**PARTICIPATION DU PUBLIC PAR VOIE ELECTRONIQUE**  
**relative au projet de construction de logements**  
**sis « Route des Serres-Chemin des Rainettes » sur la**  
**Commune de Beausoleil**

PC00601222HQ011

## **SYNTHÈSE DES OBSERVATIONS**

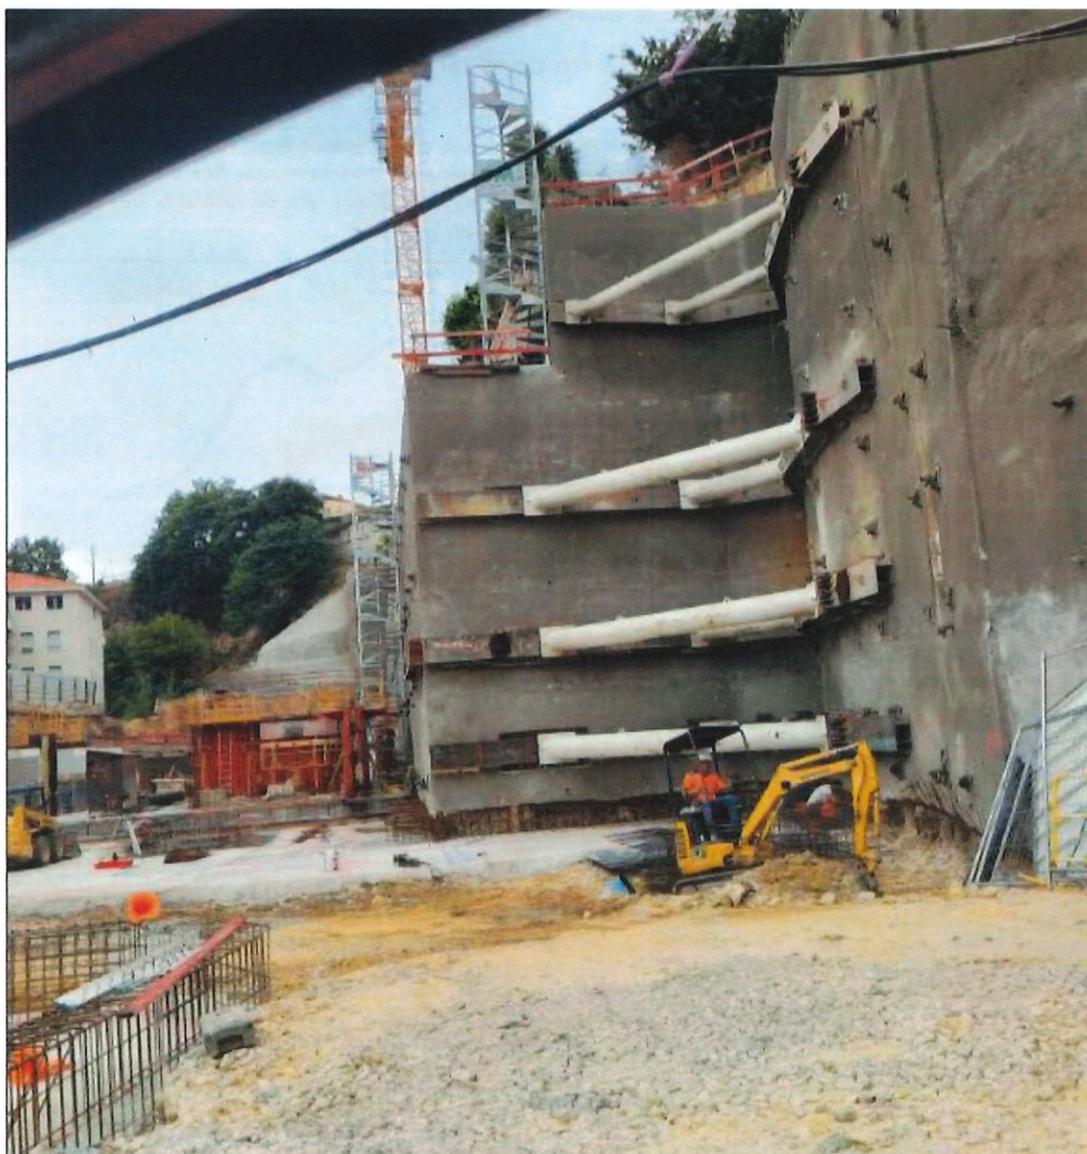
De plus, il est à noter que la voie proposée par le projet ne laisse que 4,50m de largeur, ce qui est étroit pour un double sens, et confortable pour une voie à sens unique.

Dans le pire des cas, si une boucle de circulation devait réellement être mise en œuvre, nous vous invitons :

- A passer la voie créée à 5m minimum
- A favoriser le sens descendant pour la route des Serres, ce qui permettrait d'arriver directement au rond-point Georges Clémenceau et donc de pouvoir dégager directement le flux vers chacune des trois directions possibles depuis cette intersection (en vert) plutôt que de densifier davantage les 800 derniers mètres du boulevard Guynemer (en rouge)

### 2.3 paysage

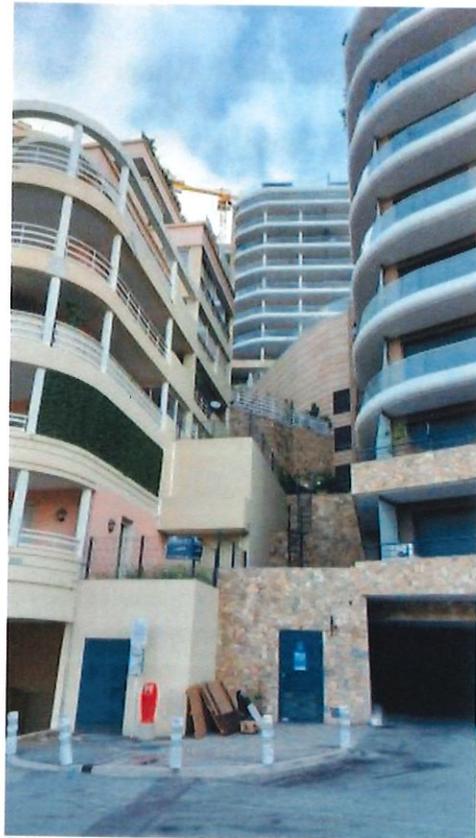
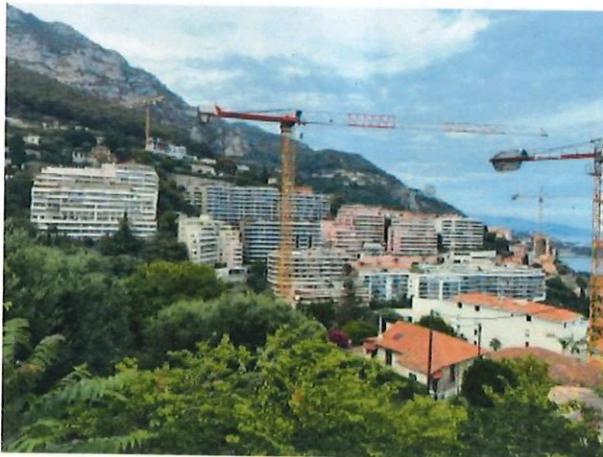
Les constructions projetées sur cette zone sont des barres d'immeubles qui ne correspondent plus aux critères immobiliers actuels. Les bâtiments sont implantés de telles manières que de nombreux appartements n'auront aucune vue si ce n'est l'arrière du bâtiment situé plus au Sud. Le projet a un très fort impact sur le paysage sans offrir une réelle qualité de vie.
